60603-2

AMENDEMENT 1
AMENDMENT 1
2000-08

**Detail specification for two-part connectors
with assessed quality, for printed boards,
for basic grid of 2,54 mm (0,1 in) with
common mounting features**

Figure 1a – Style W fixed board connector

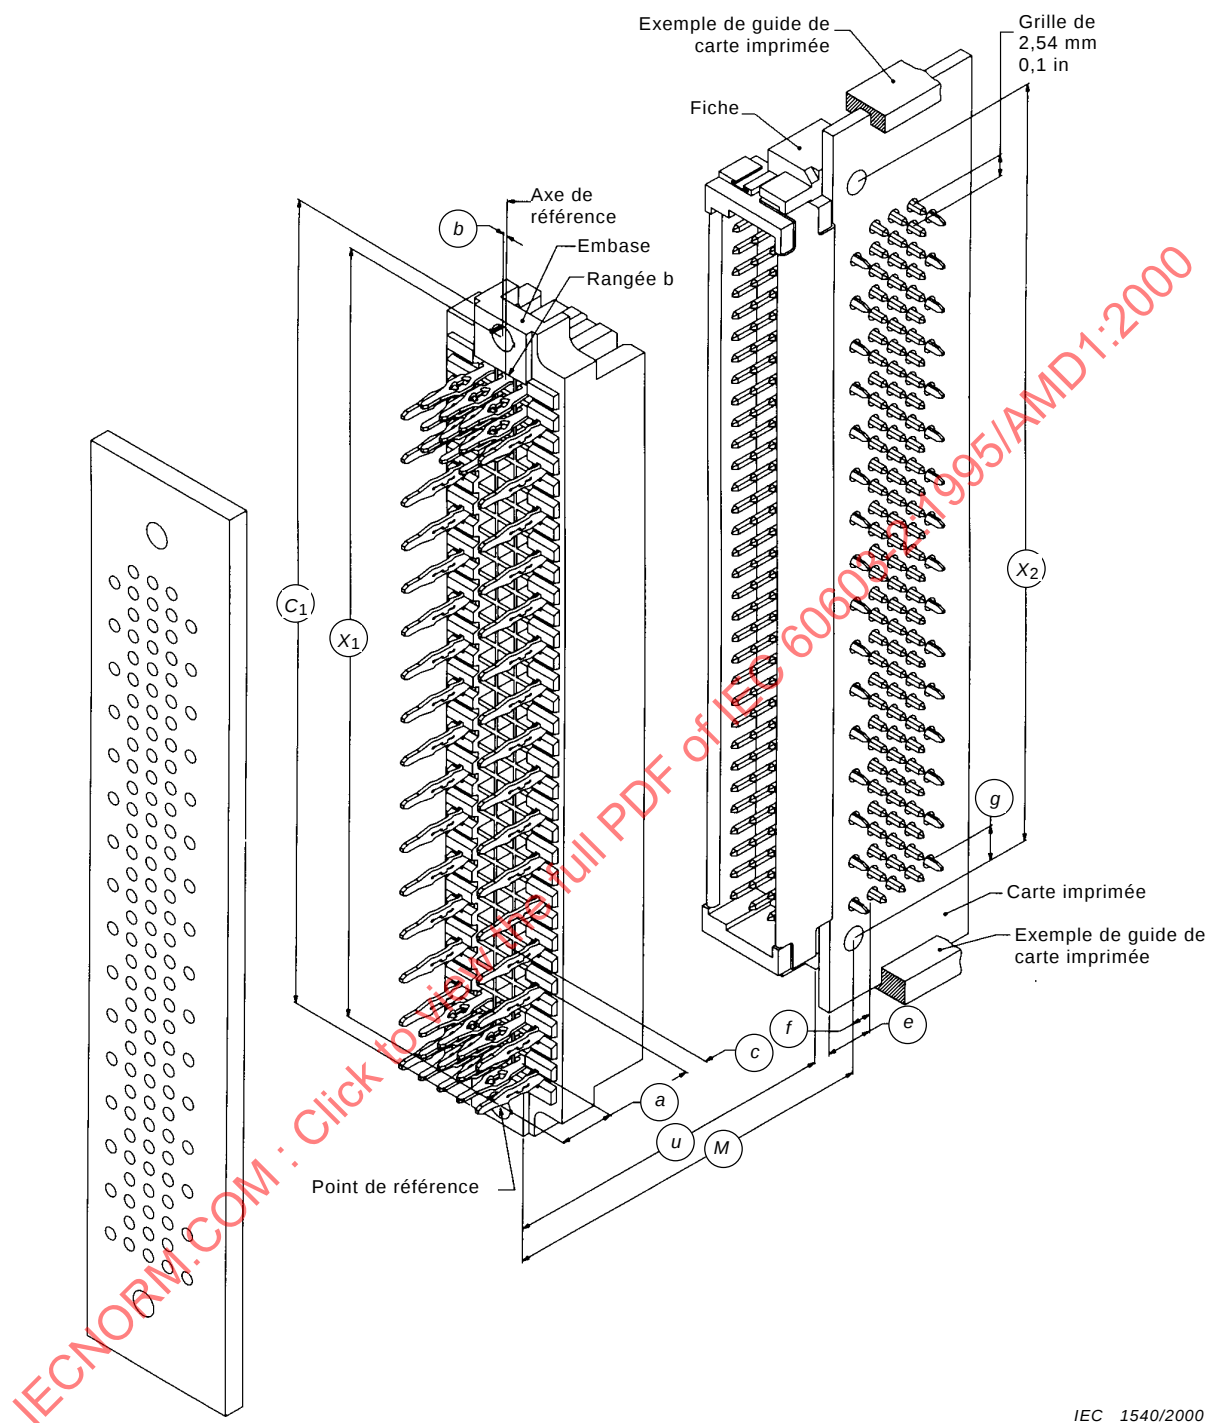
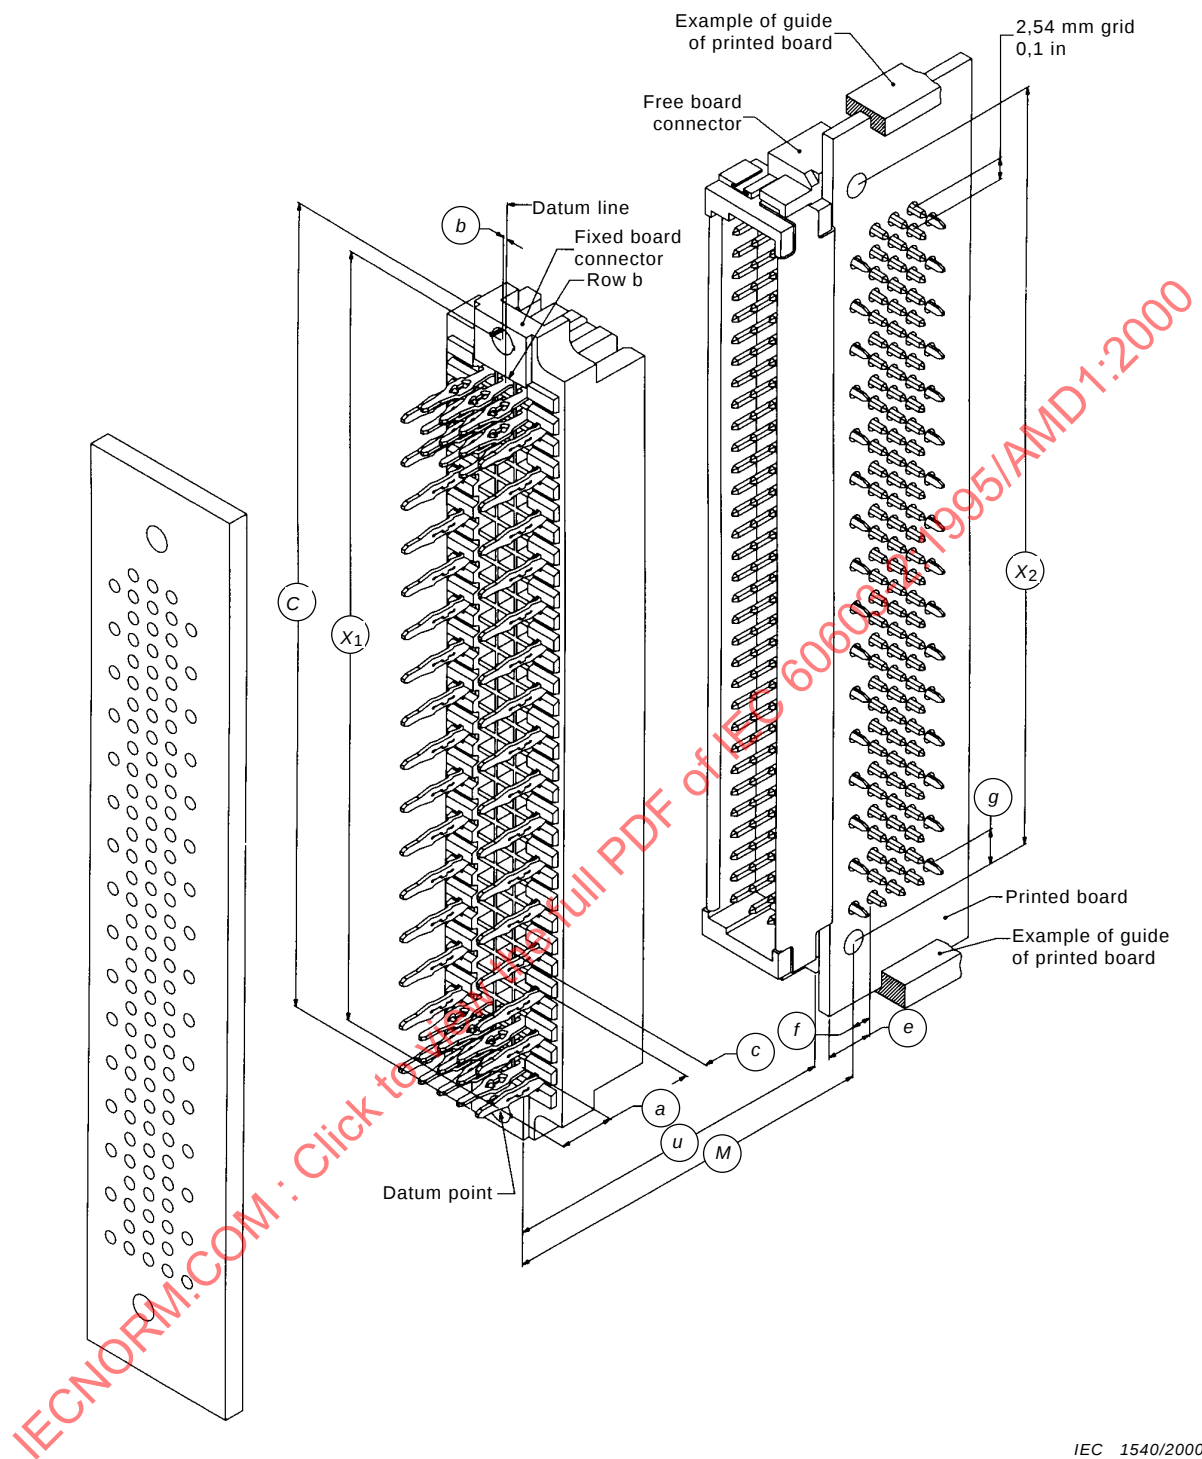
Add, after the existing figure 1, the following new figure 1a.

Figure 5a – Style W

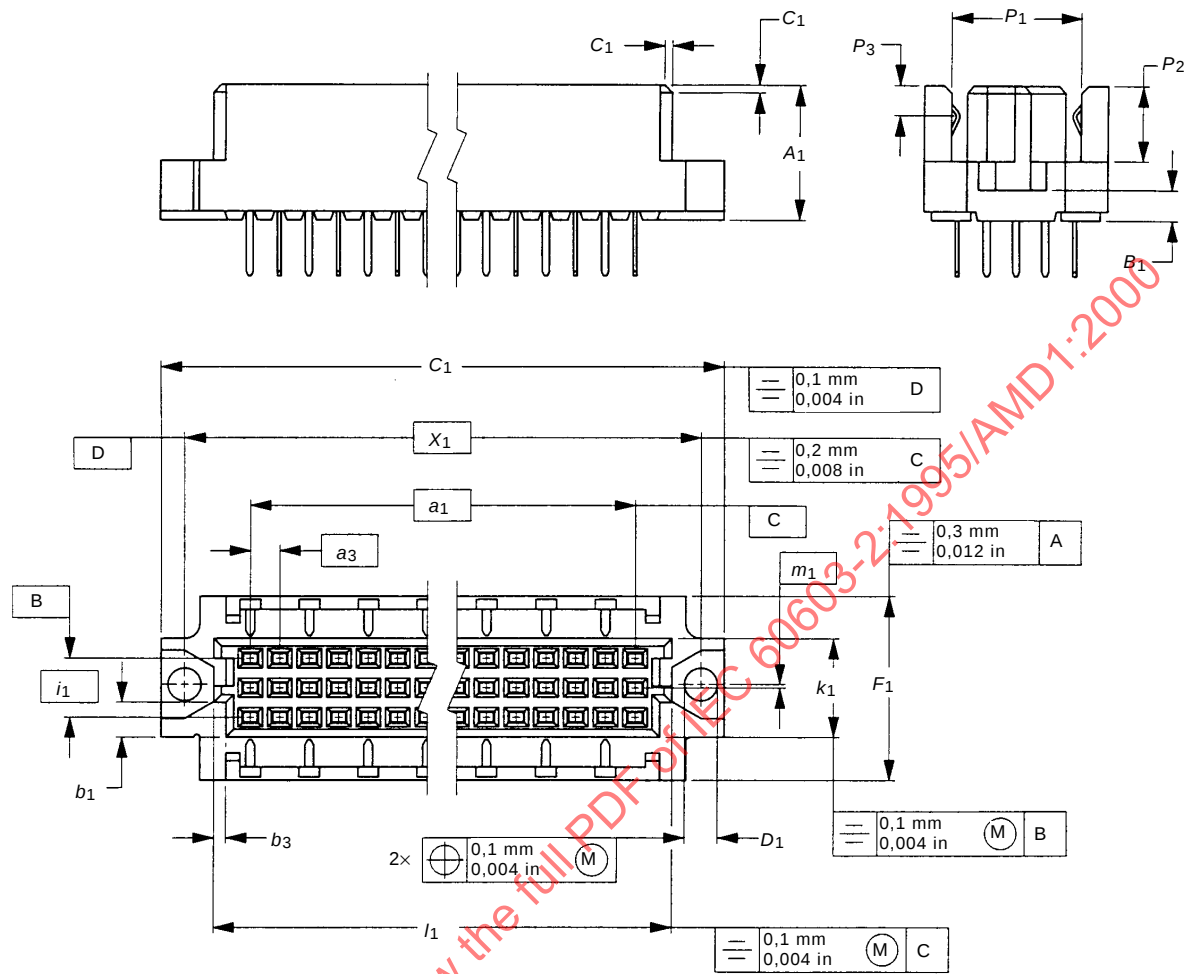
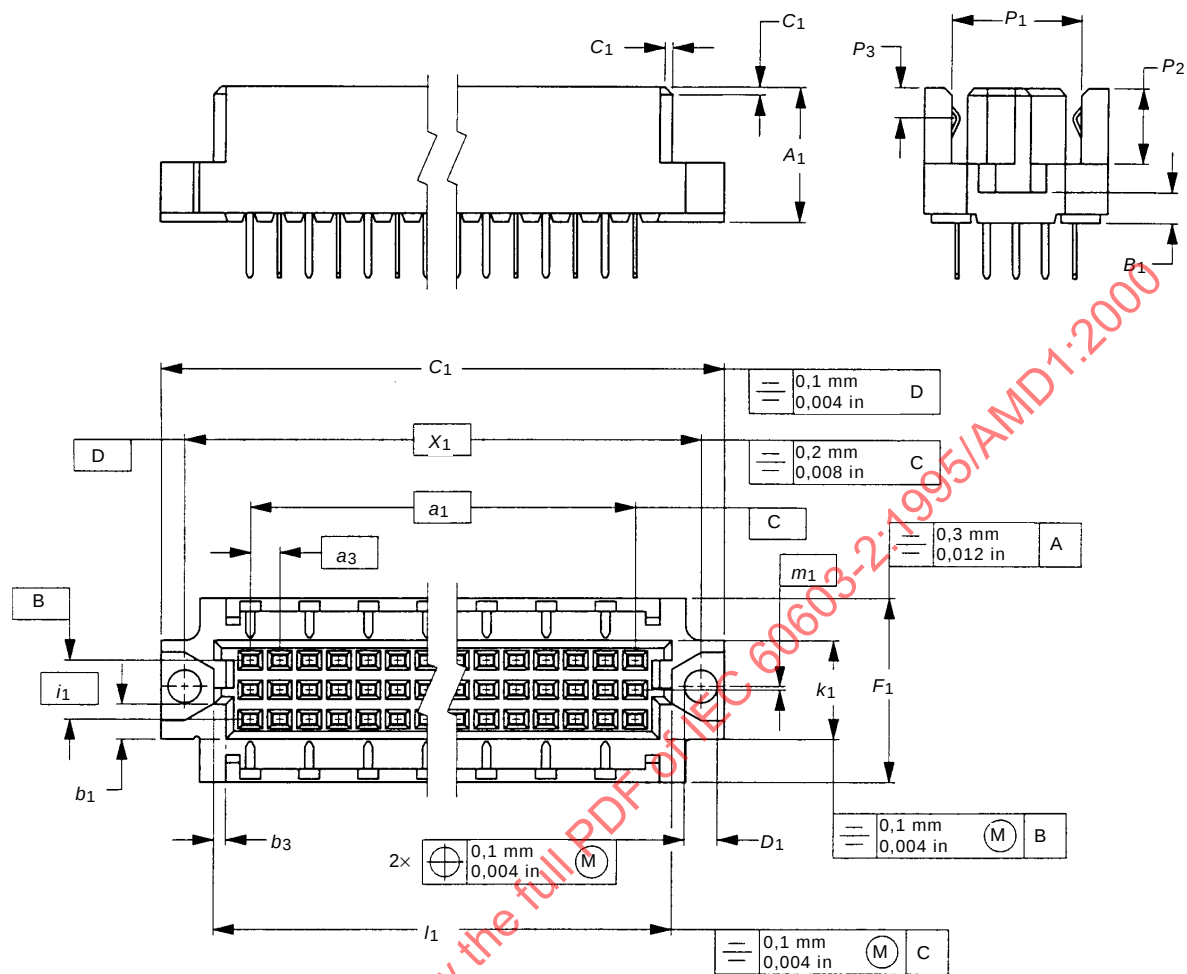
Add to figure 5 the following new figure for style W, and change the title of figure 5 to the following:

Figure 5 – Styles B, C, D, E, and W

Figure 14a – Style W

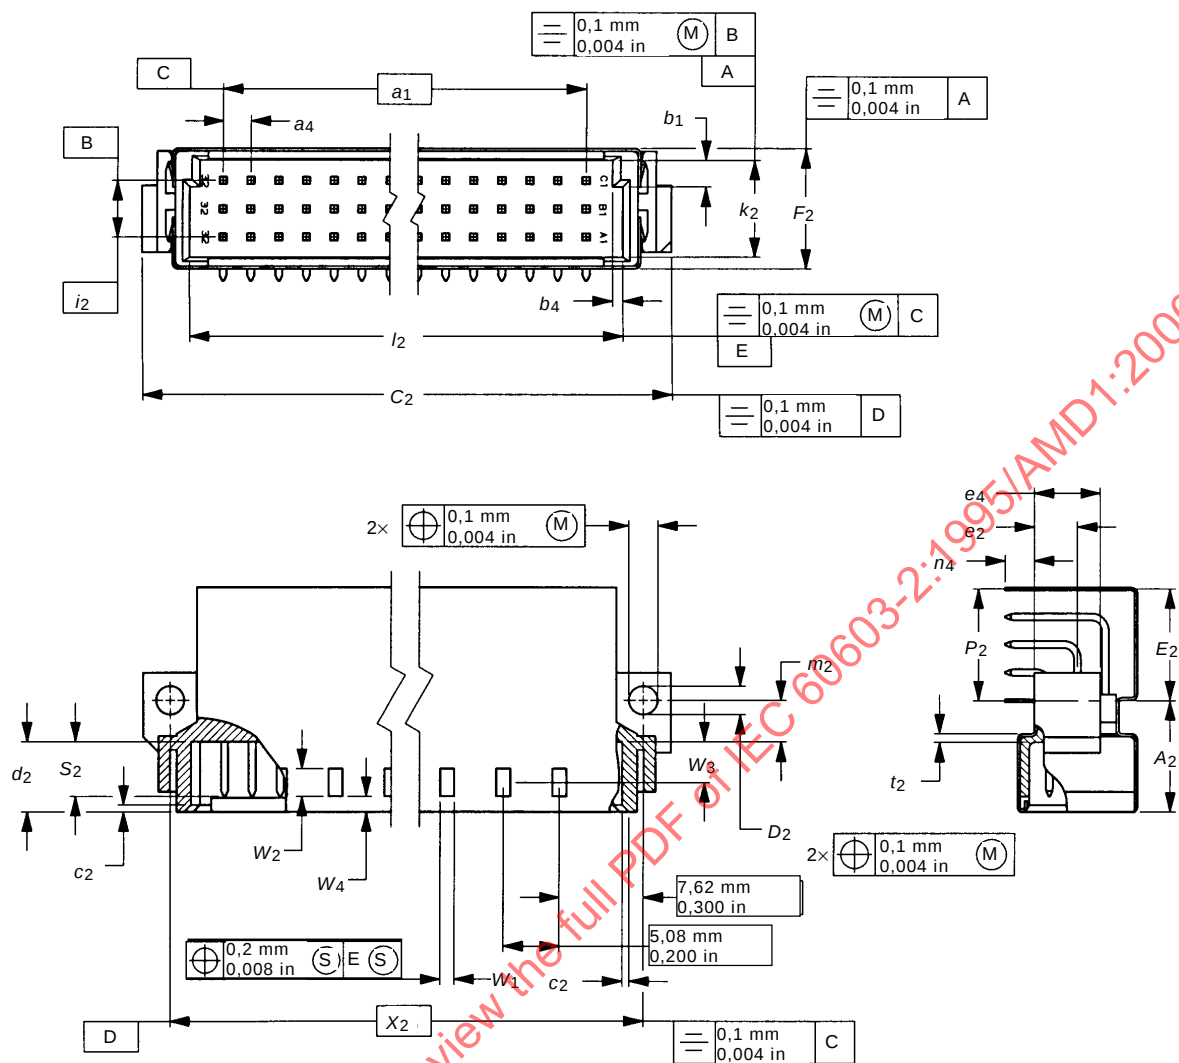
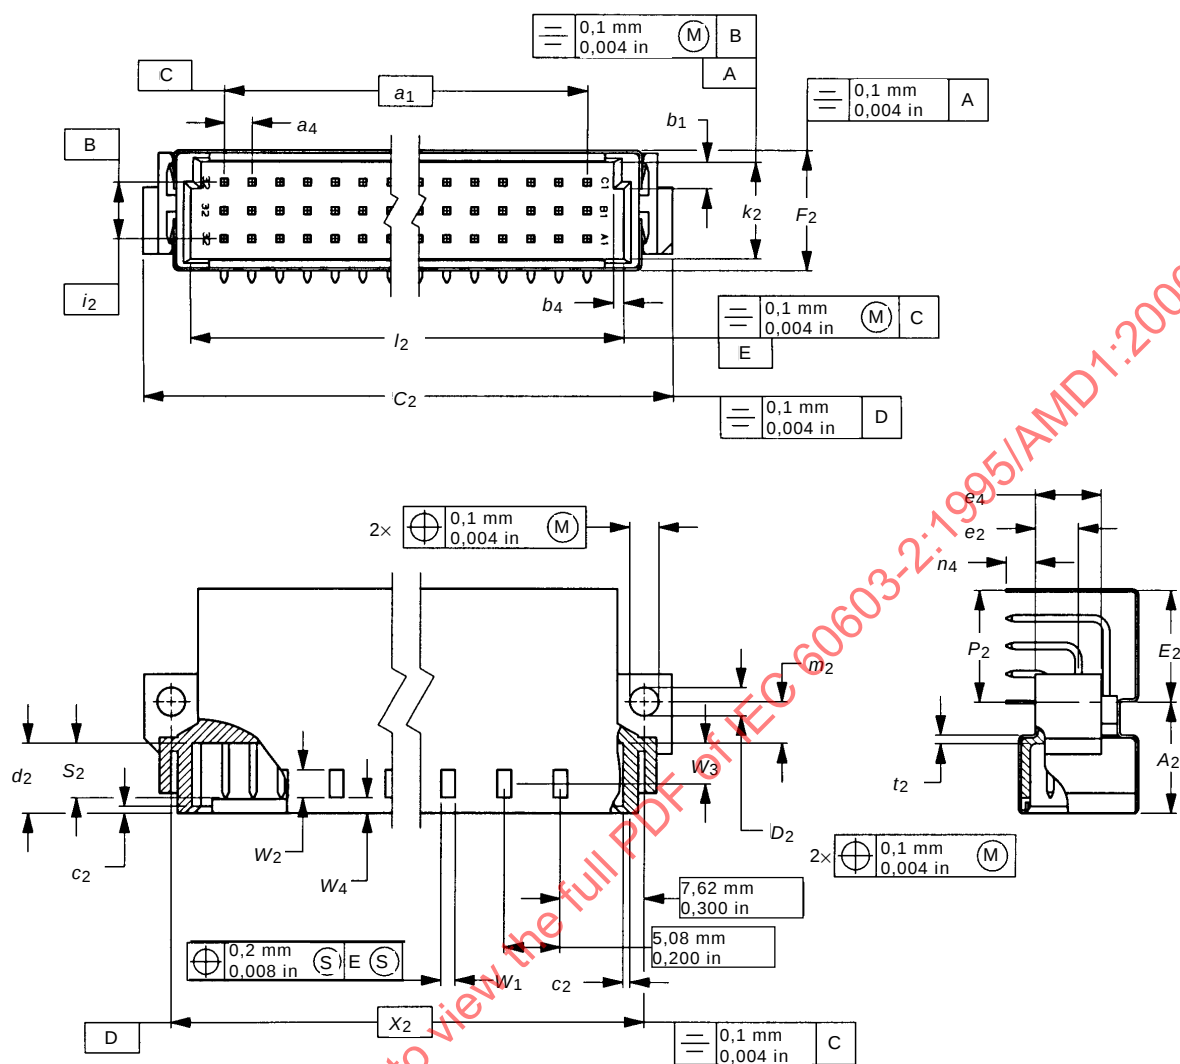
5.3.1 Styles B, C, D, and E*Amend the title as follows:***5.3.1 Styles B, C, D, E and W****Figure 14***Add, after the existing figure 14, the following new figure 14a.*

NOTE Areas defined by W dimensions require contact finish number 1 or 3.

Figure 22 – Hole pattern on printed boards for styles B, C, D, E, Q, R, S, T and W

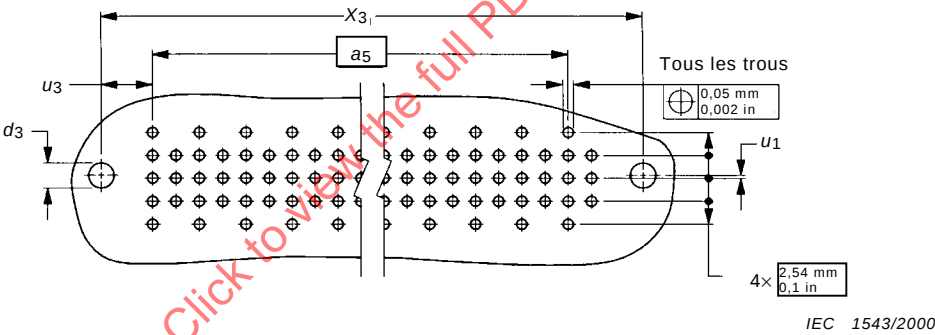
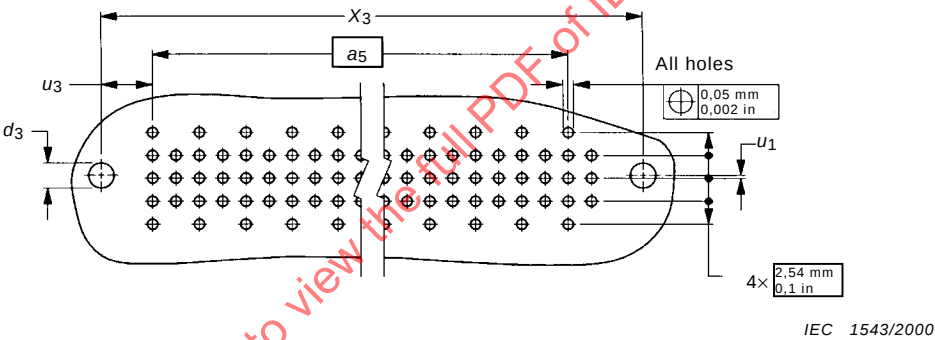
Add to figure 22 the following new figure for style W, and amend the title of figure 22 as follows:

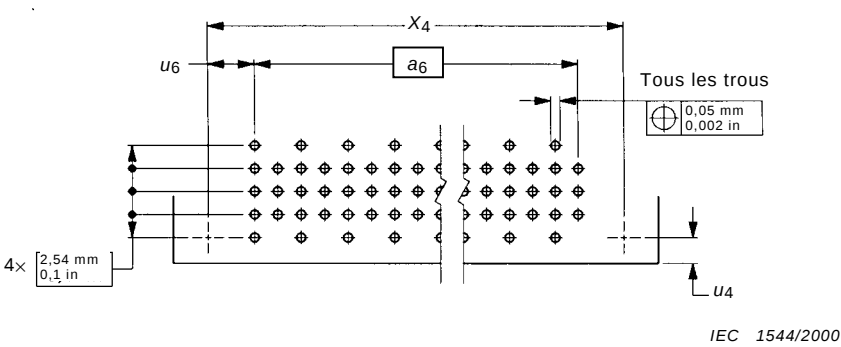
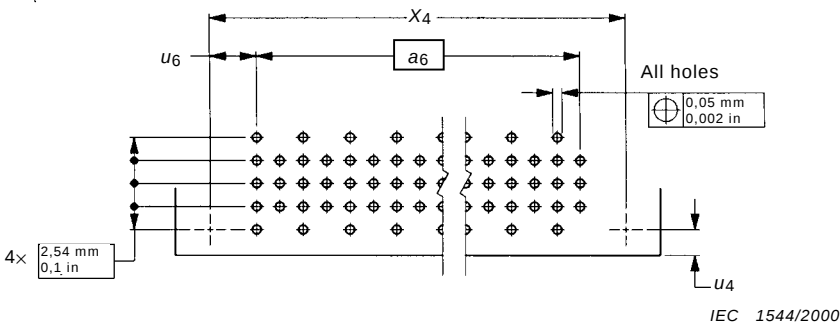
Add to figure 26 the following new figure for style W:

7.2.7 Crosstalk

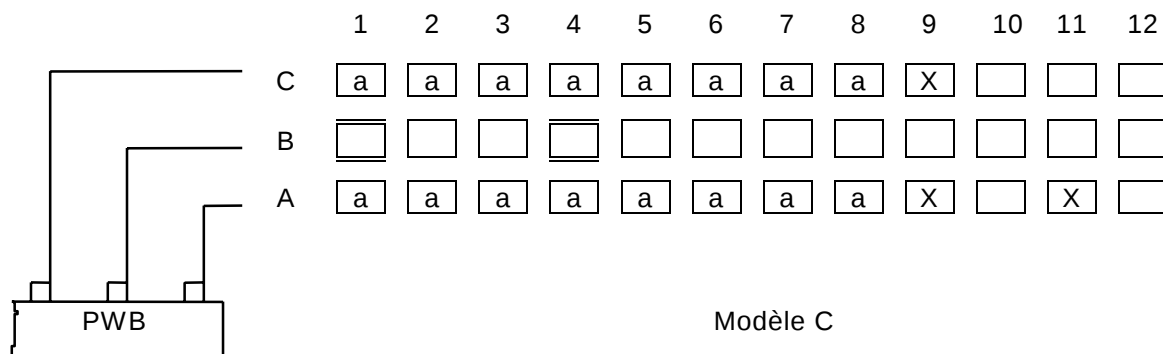
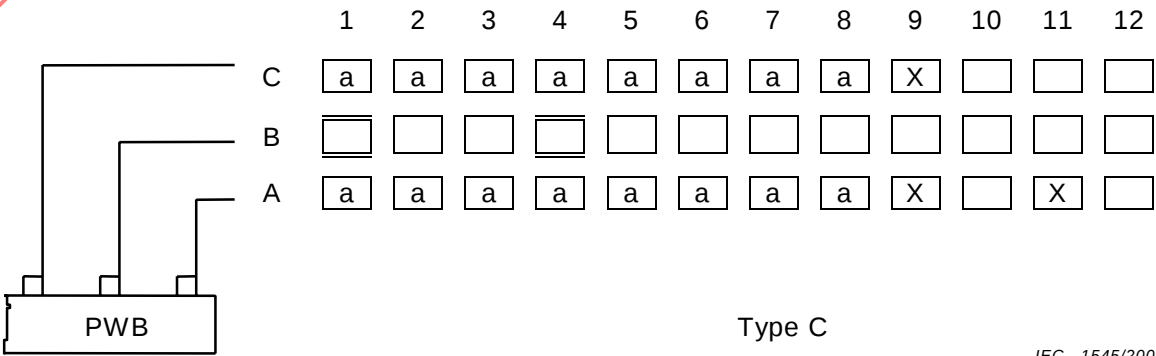
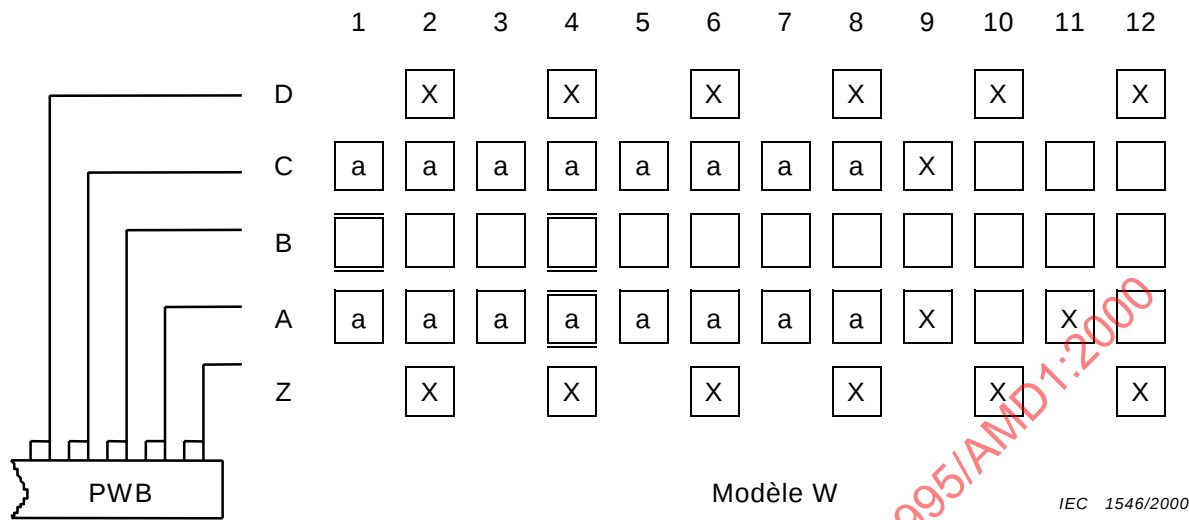
Add the following new subclauses 7.2.6 and 7.2.7:

Type C	Type W
Signal types	Ramp	Ramp
Signal characteristics	0-3V, Tr+2ns	0-3V, Tr+2ns
Driven lines	A1-A8, C1-C8	A1-A8, C1-C8
